Ændrede styreruller i nogle strammearme til hjælpeaggregaternes drivsystem

Status af 03.2010
INA 0055

Figur 1: Detaljeret billede af styrerullen i den eksisterende (til venstre) og nye (til højre) udførsel

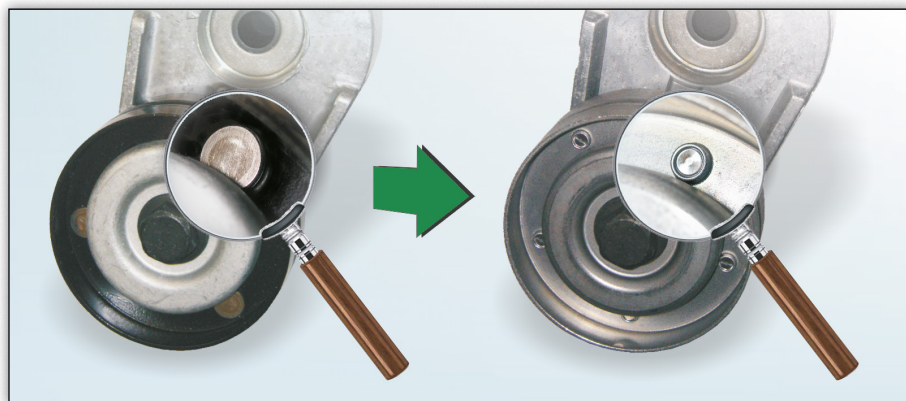
For de ovennævnte strammearme tilbyder Schaeffler Automotive Aftermarket med omgående virkning versioner med ændrede styreruller.

Som vist på figur 1, er der forskelle både i beskyttelsesindpakningen (før: sort; nu: metallisk) og i forbindelsen af begge styrerullens halvdele (før: nittede; nu: forbundet med TOX-metoden).

I overgangsfasen kan man have blandet varebeholdning af begge specifikationer. Begge varianter tilfredsstiller tekniske krav og kan ubegrænset bruges til de i media-kataloget angivne køretøjer.
